## **Umweltverträglichkeitsprüfung**

**KOLLER TRANSPORTE – KIES – ERDBAU GmbH**  
**Trockenbaggerung auf dem Abbaufeld „KOLLER XI“,**  
**Bodenaushubdeponie auf den Abbaufeldern „ALLBAU**  
**I“, „ALLBAU II“ UND „KOLLER XI“**

**FACHLICHE AUSEINANDERSETZUNG MIT DER  
EINGELANGTEN STELLUNGNAHME**

Im Auftrag: Amt der NÖ Landesregierung, Abteilung Umwelt- und Anlagenrecht, UVP-Behörde, WST1-UG-55, St. Pölten, Februar 2026

Abbildung 1: Ausschnitt Profil 3 -3, welcher die genehmigte, vertiefte Grube (Nullvariante) zeigt (Quelle: Einreichoperat, Einlage B.3.6.0.0)

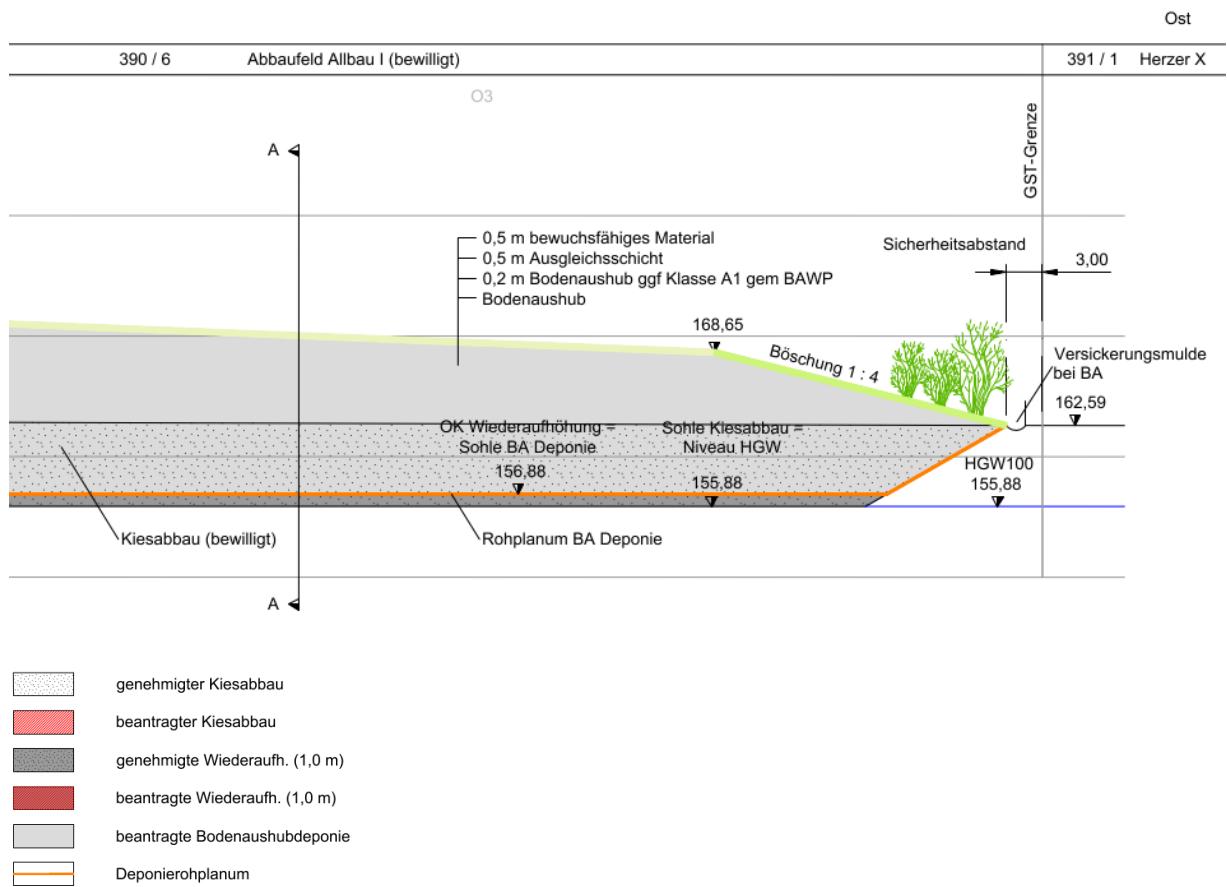
Die NÖ Umweltanwaltschaft führt an, es sei „nicht legitim“, den temporär anthropogen geschaffenen Zustand (das Kiesgrubenareal) als maßgebliche Beurteilungsgrundlage heranzuziehen. Stattdessen sei die ursprüngliche, flache und offene Agrarlandschaft als Referenz zu verwenden.

Die Beurteilung der Umwelteinwirkungen im Rahmen eines UVP-Verfahrens hat gemäß der gängigen Methodik im Vergleich zur Nullvariante (der Entwicklung ohne das beantragte Vorhaben) zu erfolgen. Die Nullvariante stellt die prognostizierte Entwicklung ohne das beantragte Vorhaben dar und dient als Referenzzustand. Die Nullvariante ist nicht der ursprüngliche Naturzustand, sondern der rechtlich genehmigte Ist-Zustand.

Diese Nullvariante besteht im Vorhabensgebiet aus der bereits rechtskräftig genehmigten Auskiesung der Felder „Allbau I“ und „Allbau II“ mit anschließender Rekultivierung auf einem Niveau von ca. 6-7 Meter unter dem Umgebungsniveau. Das Feld „Koller XI“ bliebe landwirtschaftlich genutzt. Gegenstand der Prüfung ist daher der Unterschied zwischen dieser vertieften, rekultivierten Grube (Nullvariante) und einer ca. 9-10 m über das Gelände ragenden Deponie (Vorhaben). Die von der NÖ Umweltanwaltschaft geforderte „geländeangepasste Deponierung“ ist nicht Prüfgegenstand.

Abbildung 3: Überblick zu den Höhenentwicklungen im Kiesgrubenareal (Quelle: Einreichoperat, Einlage B.3.20.0.0)

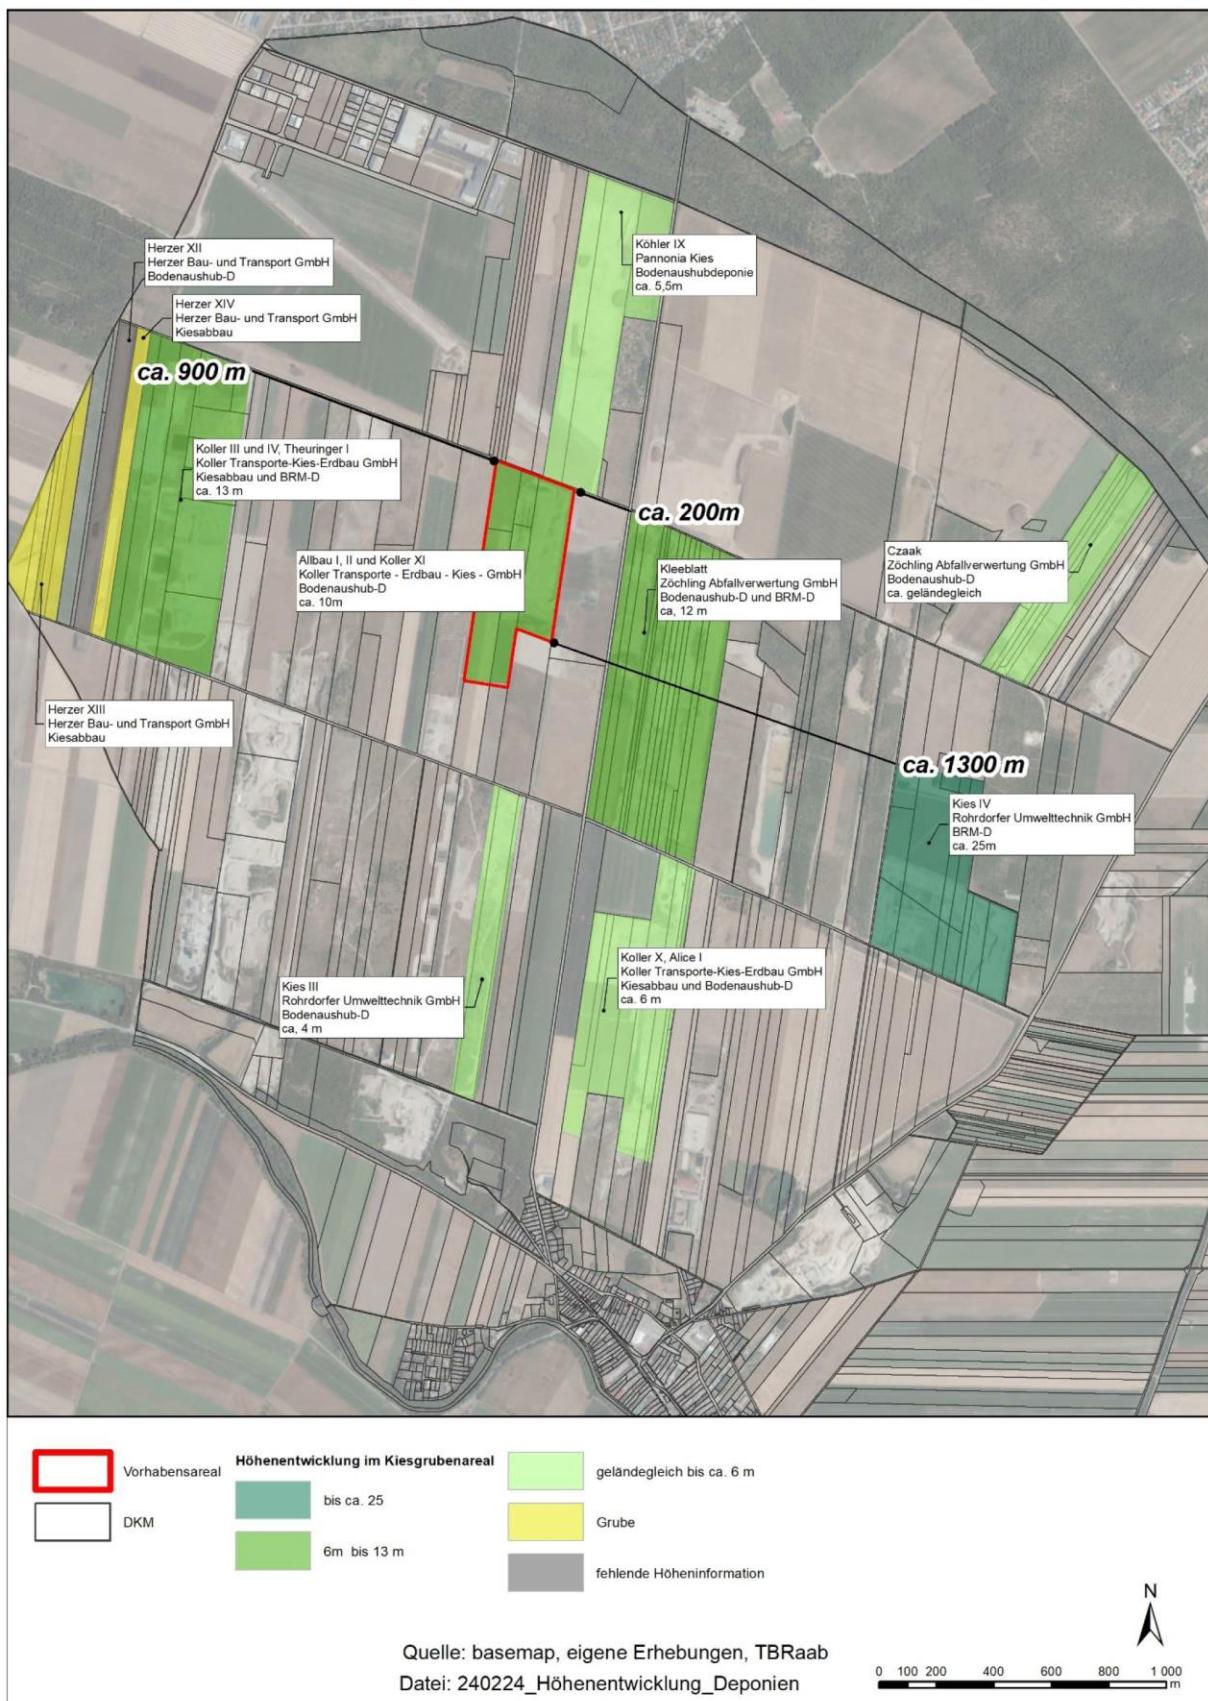
Die NÖ Umweltanwaltschaft argumentiert, dass das Vorhaben (als dritte „Hügeldeponie“ neben „Kleeblatt“ mit ca. 14 m und „Kies IV“ mit 25 m) zu einer „Zug um Zug fortschreitende[n] Veränderung und Zerstörung des natürlichen Landschaftscharakters“ und einer „erheblich[en] negativen“ Veränderung führt.

Das gegenständliche Vorhaben (ein ca. 9-10 m hoher Hügel) fügt sich somit in diesen bereits festgelegten, anthropogen überformten Landschaftscharakter ein und verändert ihn nicht grundlegend neu. Für weiterführende Details wird auf das Gutachten zum Fachbereich Raumordnung, Landschafts- und Ortsbild verwiesen.

Die kumulative Wirkung wurde im Gutachten Fachbereich Raumordnung, Landschafts- und Ortsbild (Kap. 7.3.3) geprüft. Es wird festgestellt, dass das gegenständliche Vorhaben (das mit rund 9-10 m niedriger ist als die anderen genehmigten Hügeldeponien) sich in den bereits bestehenden anthropogenen Charakter einfügt und keine signifikante additive Störwirkung erzeugt, die den Charakter des Raumes grundlegend neu verändert. Für weiterführende Details wird auf das Gutachten zum Fachbereich Raumordnung, Landschafts- und Ortsbild verwiesen.
